FSK 115 Gabelfedern + Verschlußkappe Indian Scout 2015-2016

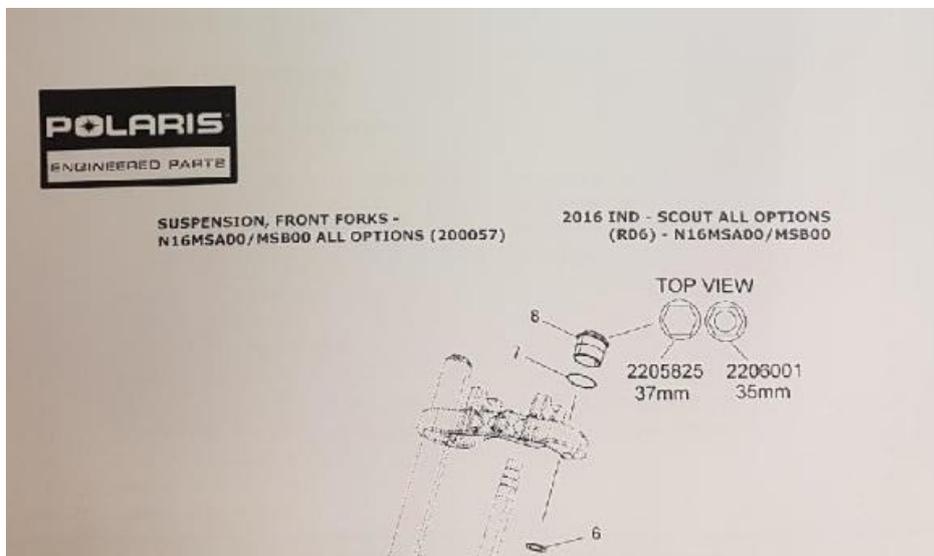
Das Gabelkit FSK 115 für die Indian Scout passt auf alle 2015er Modelle, allerdings wurde im April 2016 die Verschlußkappe vom Gewinde M37 auf M35 geändert.

Wir haben vom Hersteller Polaris folgende Abbildung der Kappen erhalten, die die Identifizierung und Zuordnung des richtigen Kits erleichtert:

If you have bought cartridge kit FSK 115 from us and wish to convert these to FSK 121 or if you have supplied a customer FSK 115 and they found that it does not fit because they have the 2016 bike with M35 top cap then you are entitled to order from Öhlins DTC a conversion kit called ALDA 338. The ALDA 338 will be supplied from Öhlins DTC free of charge.
